1. Tektur vom 22.11.2018 zu den Planfeststellungsunterlagen

Lageplan von Bau-km 2+200 bis 3+800

A 99 Autobahnring München

8-streifiger Ausbau AK München-Nord - AS Haar

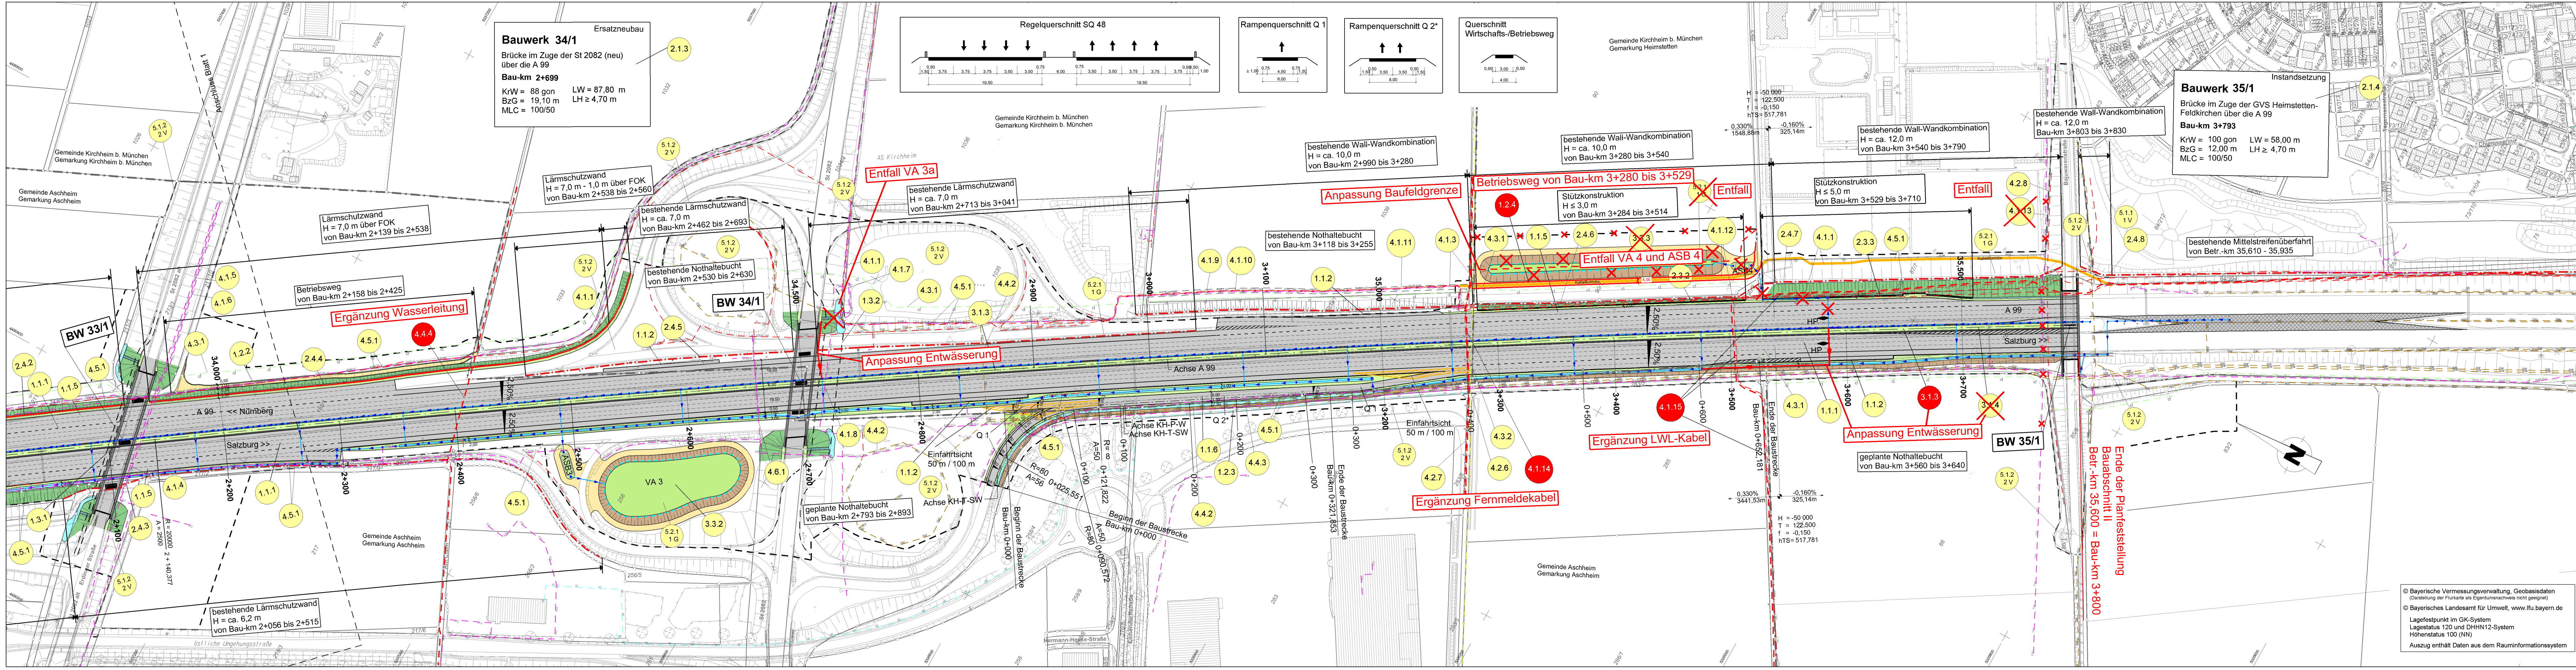
Nr.	Änderung gegenüber der Planfassung vom 24.01.2018
1	Entfall der Versickerungsanlage 4
2	Entfall der Versickerungsanlage 3a
3	Anpassung Sparten
